六ヶ所再処理工場におけるガラス固化技術の致命的欠陥
 白金族問題はやはり克服できないことを露呈
 地層処分に耐えられない欠陥ガラス固化体を製造
 この最大の弱点に焦点を当て、再処理を止める方向を目指そう

2008年2月18日 美浜の会

日本原燃は2008年2月4日にガラス固化試験に関する報告書「再処理施設アクティブ試験（使用済燃料による総合試験）第4ステップにおける高レベル廃液ガラス固化設備の試験状況報告」を保安院に提出した。本来なら第4ステップでA・B両系統の試験を終えてから報告書を提出するはずだったのに、大急ぎでA系統だけの試験結果をまとめ、スケジュール最優先でことを運ぼうとした。

図-3 より

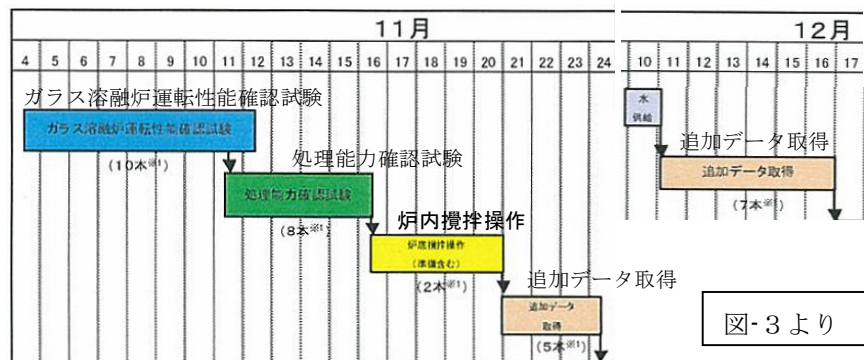
A系統に関するこれらの試験期間を原燃報告書では右図のようにきわめて短期間に限定する装いをとっている。

しかし、もし本当にこれで終了したのなら、11月16日で第4ステップ自体が終了したはずである。ところが、図から分かるように、その後に運転性能確認試験と処理能力確認試験の両方に関する「追加データ取

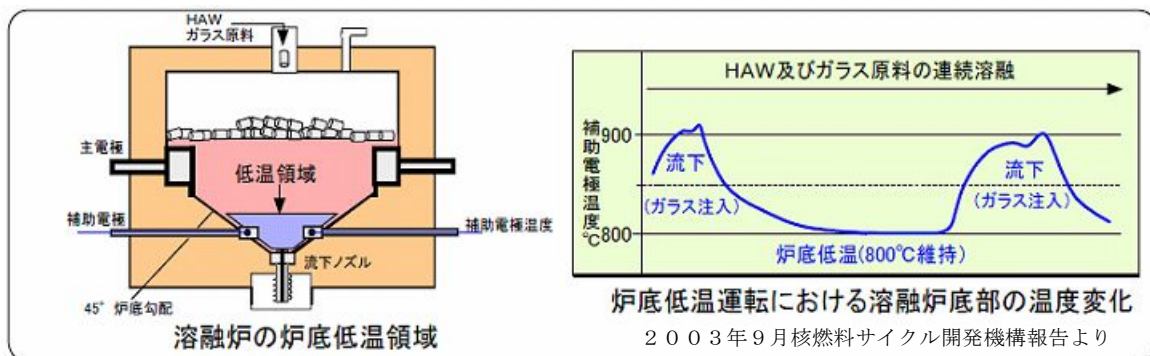
得」を2度にわたって行わねばならなかった。

さらに、限定期間であるはずの運転性能確認試験について記述した項目内に次の奇妙な記述がある。「また、白金族元素の堆積が発生していることを判断するための指標を定め、指標に達した場合には炉底攪拌操作を行うこととした。これより白金族元素の影響を考慮し、管理される運転状態が維持できると考えた」。その炉底攪拌操作の第1回目は上図のように11月16～20日で、その後12月6～8日、12月17～20日と続き、第4回目を12月25～26日に実施した。そして驚くべきことに、それに続く12月27日から炉内物の抜き取り作業にかかっている。結局、炉底攪拌操作を4回も行ったが、白金族元素の影響で温度が上がらずガラス材の粘性が高まったために、抜き出し作業に取り掛からねばならなくなったのである。すなわちこの経過は、運転性能確認試験に関連する炉底攪拌操作では白金族元素の堆積は防止できなかったこと、「管理される運転状態が維持」できなかったことを如実に示しているのだ。

図22より作成

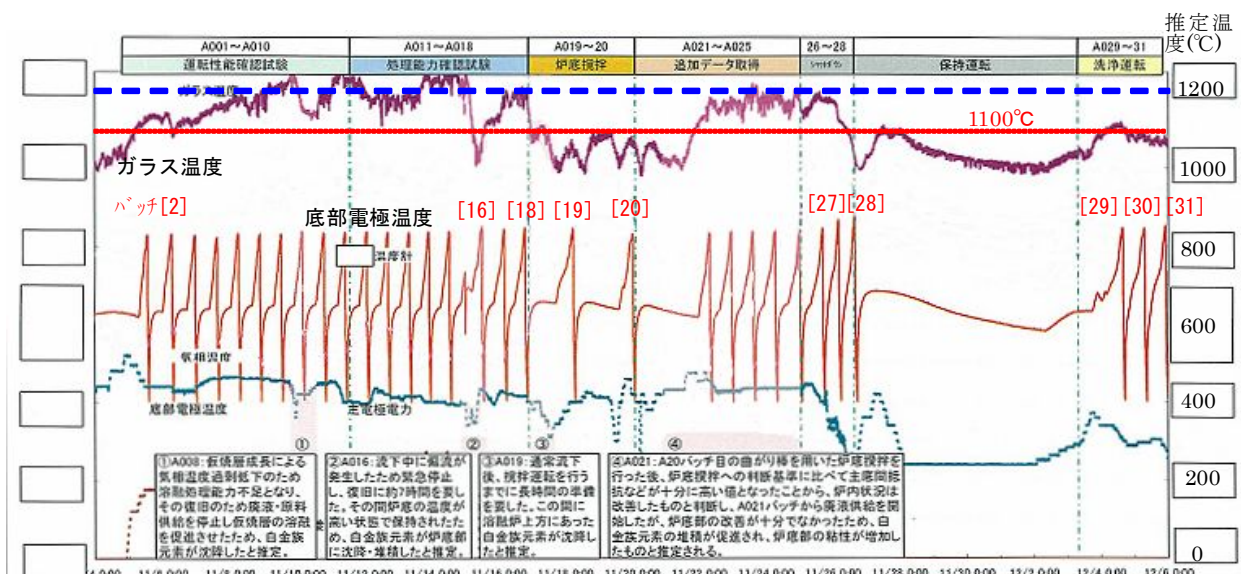
ところが原燃報告書の下記図22を見ると、明らかにガラス温度が1100℃以下のときに、底部電極温度がピークになっている場合があり、そのときガラス材が流下されたと見なされる。それらのバッチ番号を図の中に[2]などとして記入した。図22では縦軸の温度目盛は秘密事項で書かれていないが、モックアップ試験と比較した図12を参照し、さらに温度目盛の書かれているモックアップ試験結果の報告文献（サイクル機構技報 No.14 2002.3）の図11と比較すれば容易に推定できる。

さらに、12月6～10日と12月7日以降は具体的なデータが示されていないが、この期間に製造された22体はすべて欠陥品である可能性が高い。原燃報告書ではそのような欠陥ガラス固化体も「製造されたガラス固化体」として他と区別していない。
